**Centre logistique de Milton du CN – Rapport
sur les modifications du projet
(Modifications Multiples)**

19 juin, 2026

Dossier: 160901330

Préparé pour :
Compagnie des chemins de fer nationaux du
Canada
935 de La Gauchetière Street W
Montréal, Québec, H3B 2M9

**Proposed Project
Change Locations**

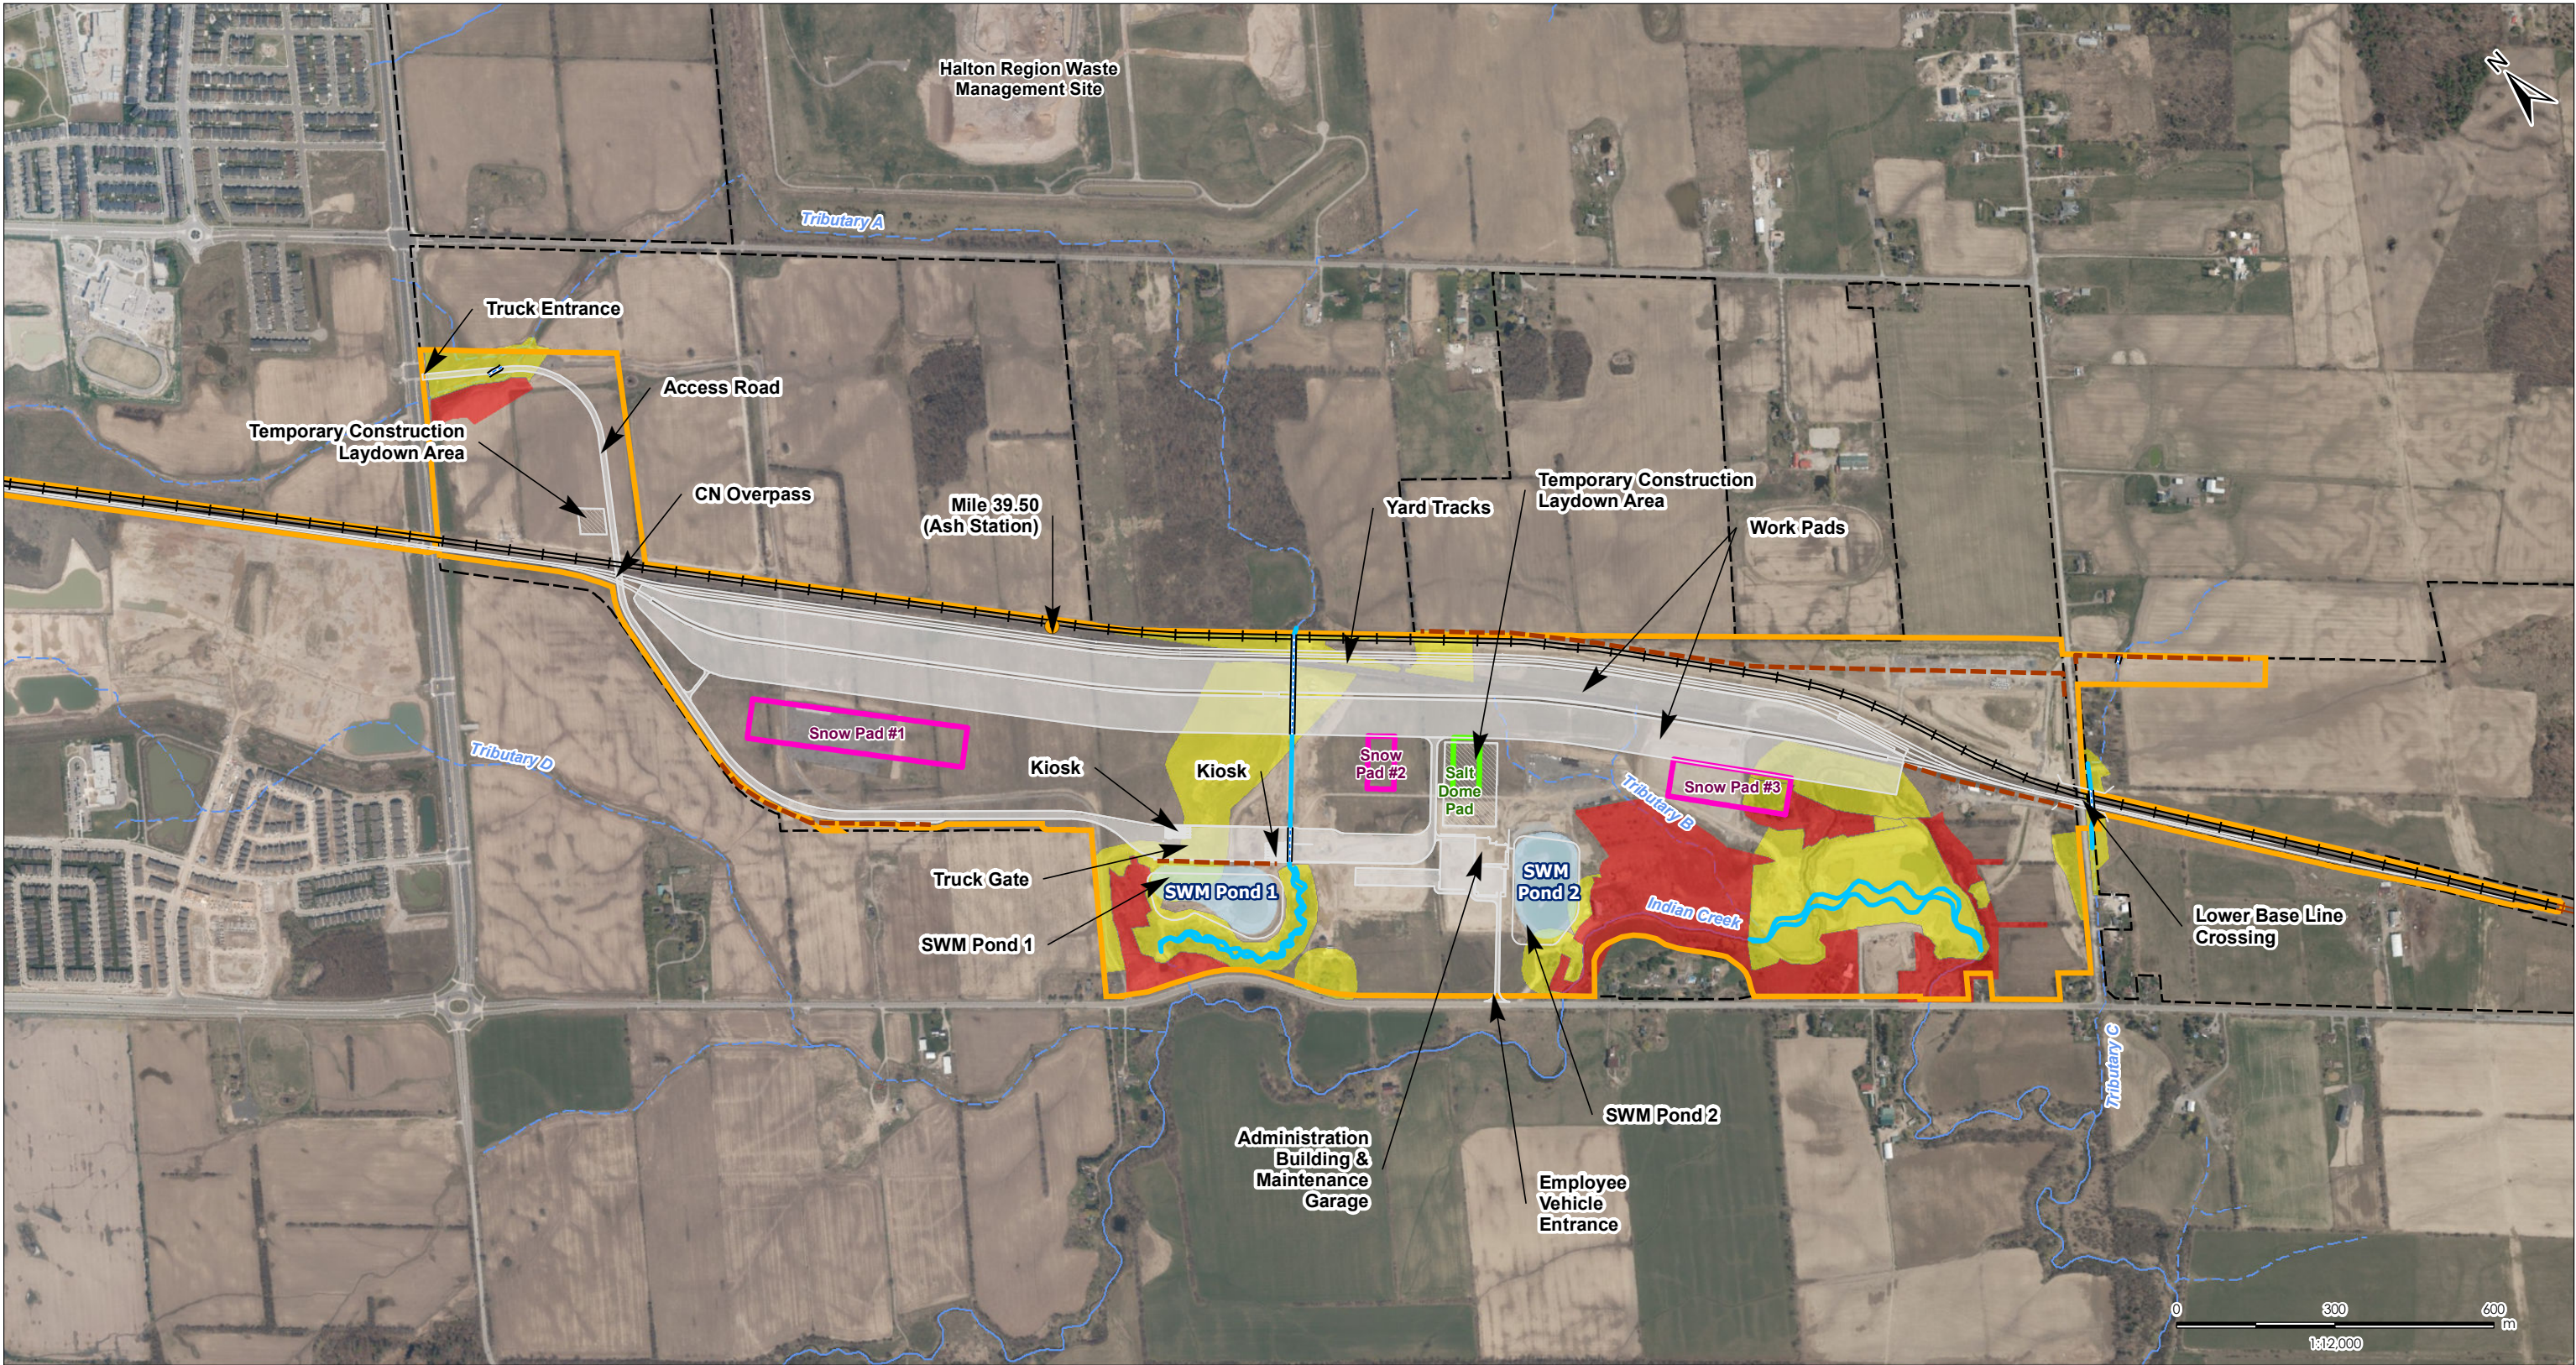
1. Modification de la taille du réservoir de carburant diesel proposé
2. Modification des réservoirs de stockage des eaux usées proposés
3. Modification du système de captage des eaux pluviales proposé
4. Ajout de zones de stockage de neige et d'une installation d'entreposage de sel proposées

L'emplacement général des modifications au Projet mentionnées ci-dessus est présenté à la Figure 1 de l'annexe A.

Chaque aire serait ceinturée de fossés conçus pour recueillir et acheminer les eaux de fonte et le ruissellement vers les bassins de gestion des eaux pluviales (GEP) 1 ou 2. L'emplacement général des aires de stockage de neige proposées est illustré à la Figure 1 de l'annexe A, tandis que des détails supplémentaires sont présentés à l'annexe C.

L'emplacement de l'installation d'entreposage de sel proposée est indiqué à la Figure 1 de l'annexe A et illustré sur les dessins d'ingénierie à l'annexe C.
